原発本第42号  
2023年5月31日

#### 玄海原子力発電所原子炉施設保安規定変更認可申請書の一部補正について

別添（玄海原子力発電所原子炉施設保安規定変更前後比較表）の一部補正

別図1

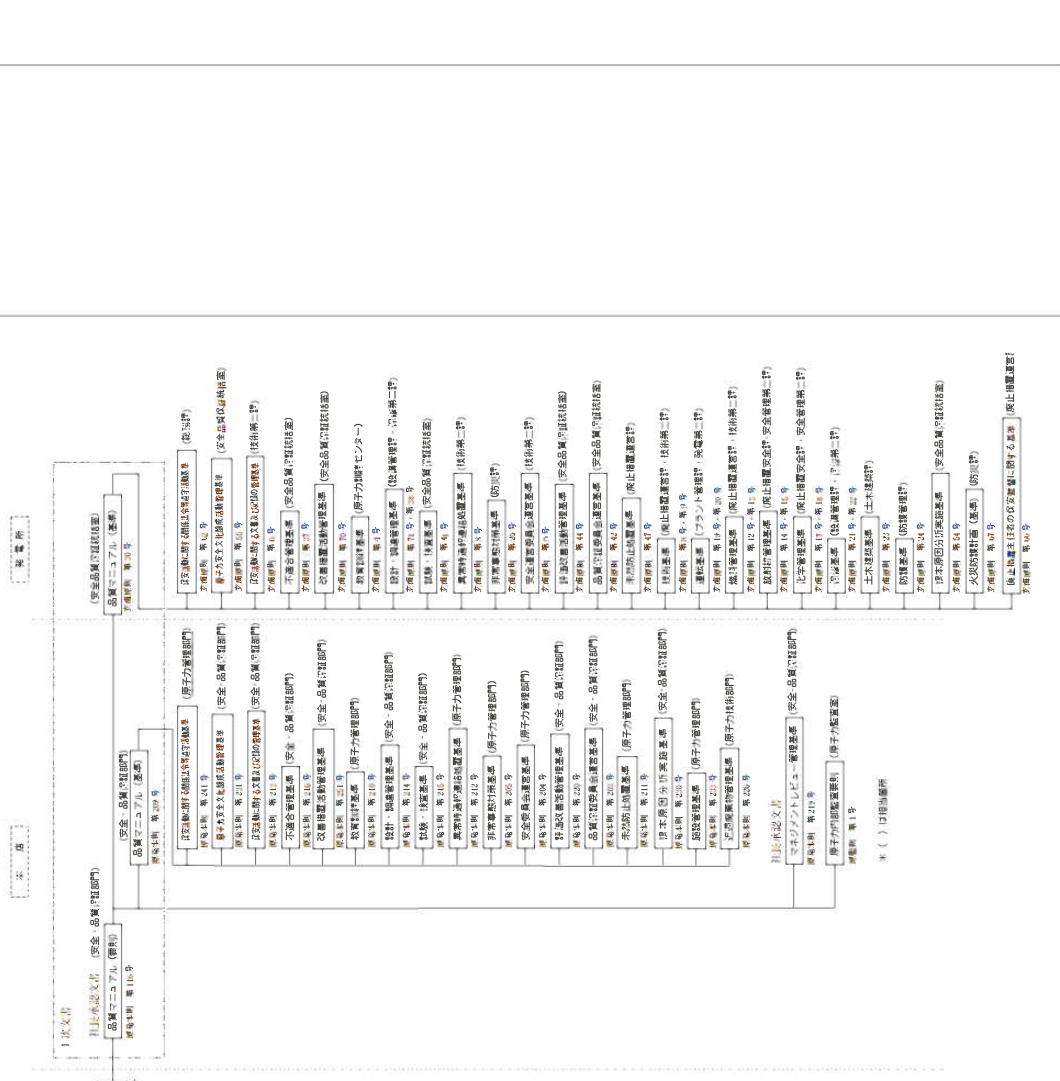
・組織改正に伴う改正
